Keuringsverslag van een elektrische laagspanning- en zeer lage spanningsinstallatie

NIET CONFORM

Datum keuring: 10/03/2025

Straatnaam Frans Hotagstraat
Huisnummer 46
Busnummer
Postcode 2940
Gemeente STABROEK
Land België

Afbeelding schakel- en verdeelbord:

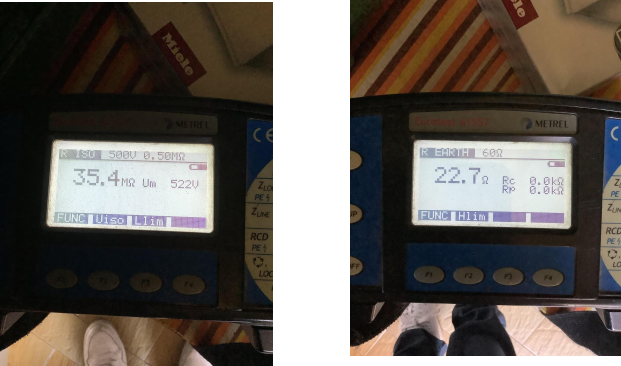
- I5.08 Beschadigd en gebroken materiaal dient vervangen of hersteld te worden. De beschermingsgraad van het verdeelbord tegen rechtstreekse aanraking is onvoldoende. (niet tenminste IPXX-B) (Boek 1 Onderafdeling 4.2.2.3.)

- I5.10 De genaakbare, naakte onder spanning staande delen zijn onvoldoende afgeschermd. (Boek 1 Afdeling 5.1.4. en 4.2.2.3.)
- I5.14 De nominale spanning dient duidelijk vermeld te worden op een oordeelkundig gekozen plaats. (Boek 1 Onderafdeling 3.1.3.3.)

- I6.02 Een algemene differentieelstroombeschermingsinrichting met een nominale stroom (In) van minstens 40A en een gevoeligheid van maximum 300mA is niet geplaatst. (Boek 1 Onderafdeling 4.2.4.3. en 5.3.5.3.a.)

- I7.01 De smeltzekeringhouders of houders van kleine vermogensschakelaars met pennen met een sectie kleiner dan 10mm2 zijn niet voorzien van kalibreerelementen. (Boek 1 Onderafdeling 5.3.5.5.A.)
